## **INFORME DE SUPERVISIÓN DE PROYECTO DE EJECUCIÓN**

**PROYECTO:** IMPLANTACIÓN DE UNA RESONANCIA MAGNÉTICA EN EL HOSPITAL UNIVERSITARIO DE FUENLABRADA.

**SITUACIÓN:** Hospital Universitario de Fuenlabrada, Madrid.

**TIPO DE DOCUMENTO:** Proyecto Básico y de Ejecución (y Estudio Básico de Seguridad y Salud)

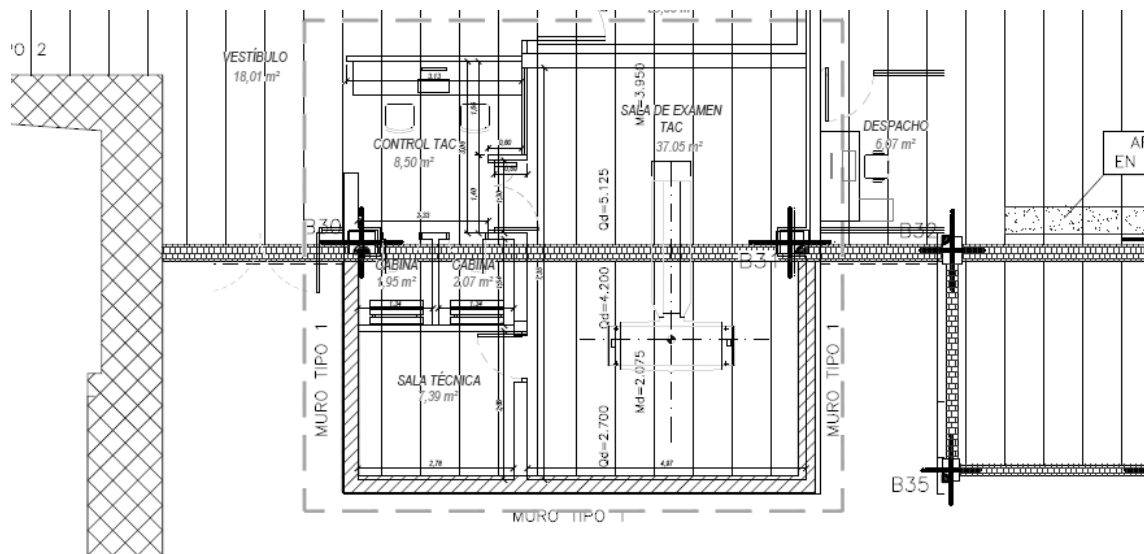
De acuerdo con información recibida de la peticionaria, la resonancia apoya sobre un forjado sanitario de vigueta de hormigón, con 70 cm de entrevigado y cálculo de paños para una sobre-carga repartida de 500 Kg/m<sup>2</sup>:

No obstante, por fotografías de la ejecución, se aprecia que finalmente se optó por ãños de doble vigueta:

El peso global en la actuación es de (peso iman 3.7 T, peso jaula 3.5 T, peso armario 940 Kg) 8.140 Kg y se reparte en una superficie aproximada de 20 m<sup>2</sup> (unos 410 Kg/m<sup>2</sup>). Si bien la carga sería globalmente asumible por el forjado, hay que comprobar que no se afectan negativamente elementos estructurales puntuales.

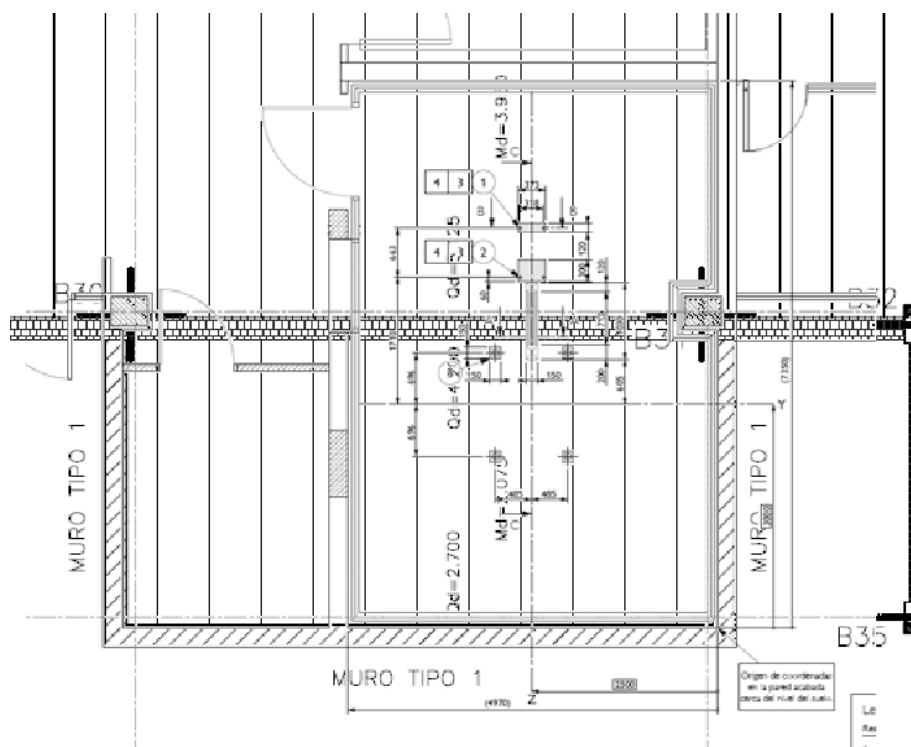
Superponiendo la ubicación del equipo con la estructura del paño del forjado sanitario, vemos que los apoyos son cercanos al murete de apoyo:

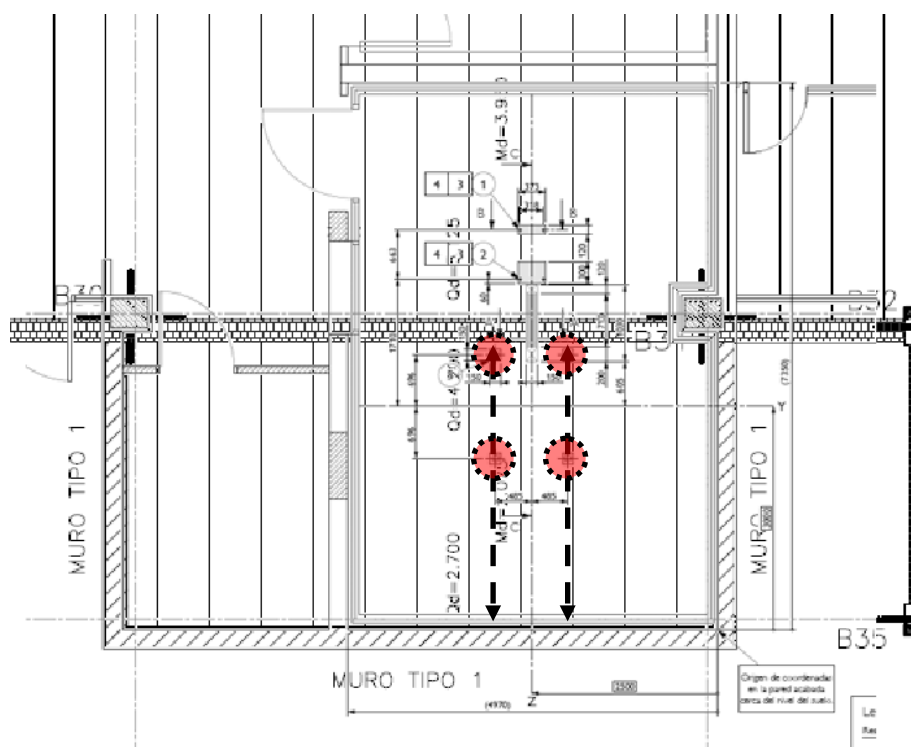
Superponiendo, de la ficha del fabricante, los apoyos del equipo en la estructura, tenemos que:

Se propone el refuerzo bajo forjado (paño de 4,5 m) con la inclusión de dos perfiles apoyados en los muros bajo el forjado sanitario y ubicados en las trazas de los apoyos del iman (3,5 T), para una carga de 1 T (puntos "rojos") en cada punto de apoyo:
